febi 26775

zastosowanie:
silniki CDI Mercedes-Benz

Nr OE 646 200 05 70

Napinacz paska

febi 26775
nr OE 646 200 05 70

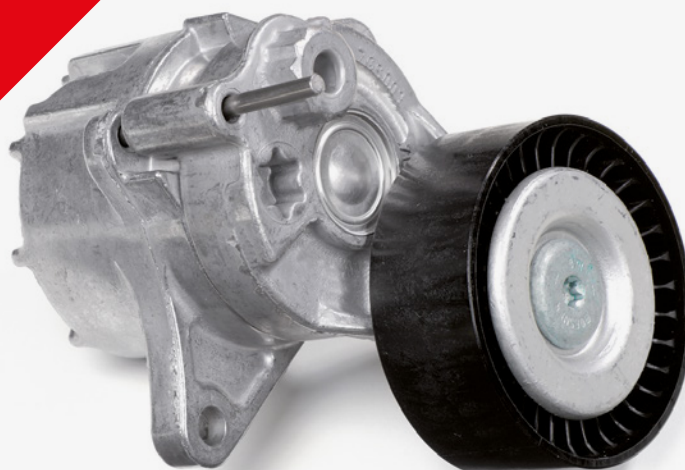
Ze względów konstrukcyjnych napinacz paska w pierwotnej wersji (nr OE 611 200 04 70) może głośno pracować. W ostatnim czasie producent wprowadził nową wersję napinacza.

Hałasy powodowane są przez bezpośrednie ocieranie sprężyny o podstawę obudowy (1). Ponadto, sprężyna jest za wysoka. Podczas pracy działają siły skrętne sprężyny (2), (6). Sprężyna styka się z wpustem (3) oraz podstawą obudowy (4), co jest powodem powstawania hałasu.

Napinacz febi (nr 26775) (nr OE 646 200 05 70) to doskonałe rozwiązanie na rynku wtórnym.

Tulejka wykonana z tworzywa sztucznego o wysokiej wytrzymałości (5) oddziela sprężynę od podstawy obudowy i dzięki temu zapobiega powstawaniu hałasu w miejscu mocowania. Ponieważ istotne znaczenie odgrywa charakterystyka skrętnej sprężyny, zmniejszono jej wysokość (6). Zastosowanie nakładki z tworzywa sztucznego (7) skutecznie zapobiega ocieraniu sprężyny o podstawę obudowy. Dzięki temu nie jest generowany hałas. W nowej wersji (8) został umieszczony stalowy kołek centrujący sprężynę.
